## **Rapport de l'inspection des installations classées**

Visite d'inspection du 14/12/2023

#### **DELQUIGNIES Industrie Service (SARL)**

Références : 2024-V1-033  
Code AIOT : 0007002926

Photo 3 : façade local technique – potion du mur CF 2h

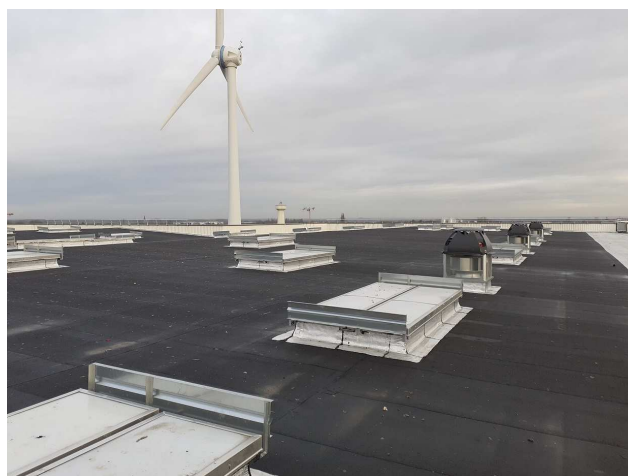
A noter que le mur entre la cellule 6 et le local technique est REI 120 et non REI 240 comme prévu dans le plan annexé à l'arrêté.

**Fait susceptible de suite 5. Il convient de justifier, par le biais d'un porter à connaissance que cette modification n'a pas d'impact sur les flux thermiques projetés. Par ailleurs, le mur REI 240 constitue une dérogation à l'absence d'aire de mise en station de moyen aérien, cette modification devra être soumise à l'avis du SDIS.**

- la présence des lanterneaux de désenfumage,
- la distance entre les lanterneaux et le mur coupe-feu : 8 m,
- la bande incombustible sur 5 m minimum,
- le dépassement des murs coupe-feu à 1,10m,
- la portion du mur coupe-feu 2h entre la cellule 6 et le local technique,
- la présence de panneaux photovoltaïques en toiture de la cellule 6.

**Photo 6 : mur CF dépassant de 1 m (mesuré à 1,10 m)**

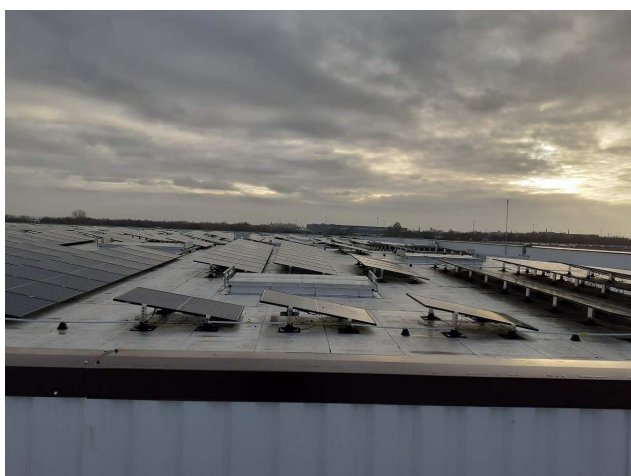
Il a été vérifié par sondage sur le terrain que les parois coupe-feu dépassaient de 1 m minimum en toiture et de 0,5 m minimum de part et d'autre des parois séparatives (Cf planche photographique).
